日照市洪邦石化股份有限公司
解放路加油站
经营危险化学品
安全评价报告

安全评价报告

专家审查意见修改说明

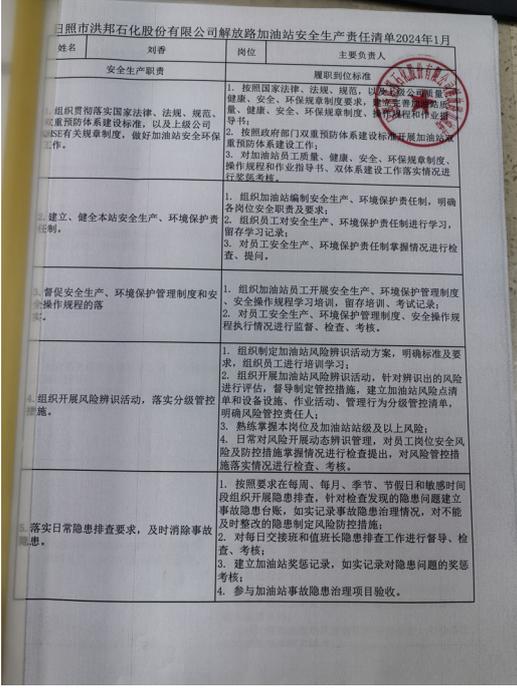
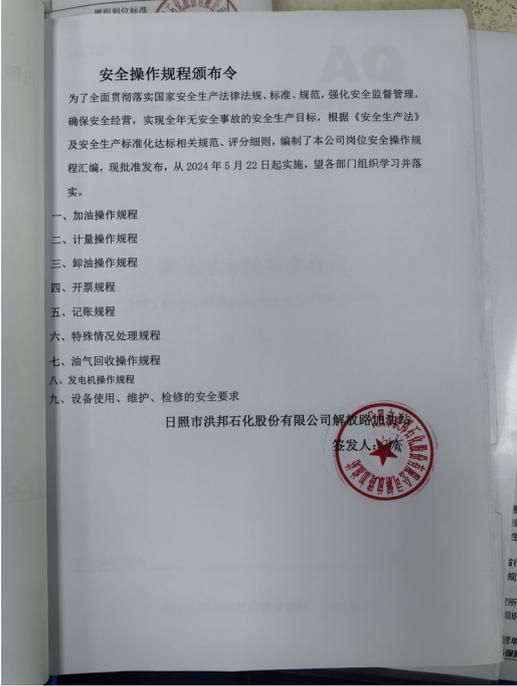
序号	问题	整改措施	整改后照片	是否整改
4	量油口未设锁	量油口已上锁		已整改
5	油罐区锁为铁质	已更换为铜锁		已整改
6	评价报告应补充符合要求的爆炸危险区域划分图、工艺管道及仪表流程图	已完善相关图纸，详见报告附图	--	已整改
